**ОТНОСНО:** Обществена поръчка с предмет: „**СМР на обекти по одобрени проекти по процедура за предоставяне на безвъзмездна финансова помощ BG16RFOP001-1.036 „Изпълнение на интегрирани планове за градско възстановяване и развитие 2014-2020 – Свищов“ по ОПРР** с номер в Регистъра на АОП: 0753-2016-0019. - **Обособена позиция №6.**

Във връзка с постъпило запитване от заинтересовано лице с Наш вх.№ 26-00-62/ 18.01.2017 г. относно изпълнението на **Обособена позиция №6:** „Подобряване на образователната инфраструктура на ОУ „Св. Св. Кирил и Методий“ – с. Овча могила, община Свищов по проект „Обновяване на обекти на образованието в Община Свищов“, ДБФП №BG16RFOP001-1.036-0003-C01”,.

### ДЕТАЙЛ на ПЛОСЪК ПОКРИВ

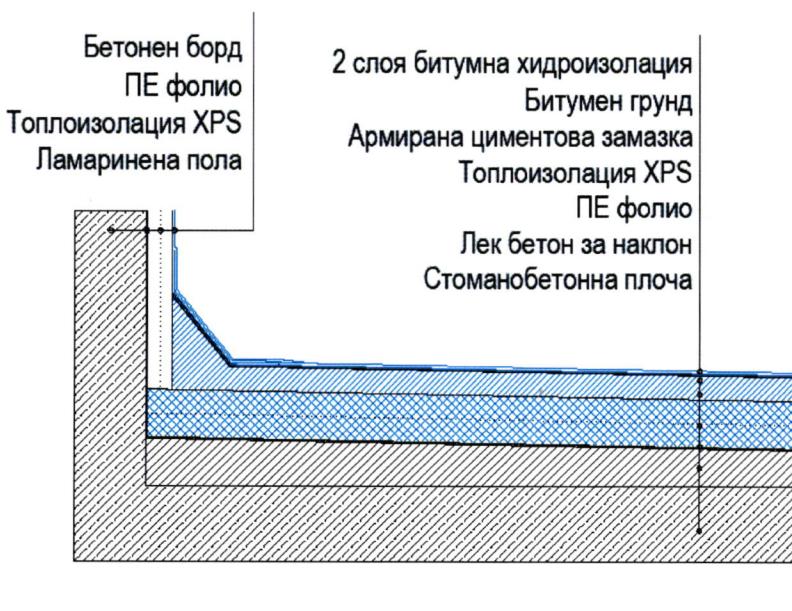
„*В обяснителната записка част Архитектура, Доклад за обследване на съществуващ строеж за установяване техническите характеристики, свързани с изискванията на чл. 169, ал. 1, (т. 1 - 5), и ал. 3 от ЗУТ и Техническата спецификация, като топлоизолационен пакет по плосък покрив на физкултурен салон е посочено изпълнение на „полагане на 2 пласта битумна хидроизолация“.*

В количествената сметка и обявленето за поръчката е посочено „доставка и монтаж на първи пласт покривна хидроизолация еднослойна каучукова мембрана с дебелина 2 мм, доставка и монтаж на 2-ри (завърширащ) пласт покривна хидроизолация от полимерно модифицирана битумна мембрана с поситка от минерални шисти откъм лицевата страна и полиетиленово фолио от обратната страна“.

Моля да уточните и представите детайл на изпълнение на покривната топлоизолационна система на плоския покрив на физкултурния салон, поради това че така представените материали (в количествената сметка) имат технологична несъвместимост.“

1. За позиция № 98 от КСС – „Направа (върху суха, гладка и обезпрашена повърхност) на основа от мазана/пръскана битумна хидроизолация с разход 1,0 кг./кв.м, осигуряващ 0,5 мм висококачествен модифициран битумен слой“ – да се разбира **полагане на битумен грунд.**

2. За позиция № 99 от КСС – „Доставка и монтаж на първи пласт покривна хидроизолация от еднослойна каучукова мембрана с дебелина 2мм - на рула с широчина 1,5мм с крайни ивици от термотопялем полиетилен с широчина 4/6см - за

монтаж чрез термично стопяване, като мембраната се полага свободно в областта на холкара, за да се осигури аванс при топлинни разширения или при поява на движение във връзката стена-плоча“ – да се разбира полагане на битумна рулонна хидроизолация без посипка, която да може да се полага чрез залепване на листовете един към друг по термичен способ.

3. За позиция № 101 от КСС – „Доставка и монтаж на втори (завършващ) пласт покривна хидроизолация от полимерно модифицирана битумна мембрана с посипка от минерални шисти откъм лицевата страна и полиетиленово фолио от обратната страна, с крайни ивици от термотопялем полиетилен с широчина 4/6 см - за монтаж чрез термично стопяване, с широк диапазон на пластичност (до 190°C) и висока еластичност при ниски температури“ – да се разбира полагане на битумна рулонна хидроизолация 4мм с посипка, която да може да се полага чрез залепване на листовете един към друг по термичен способ.
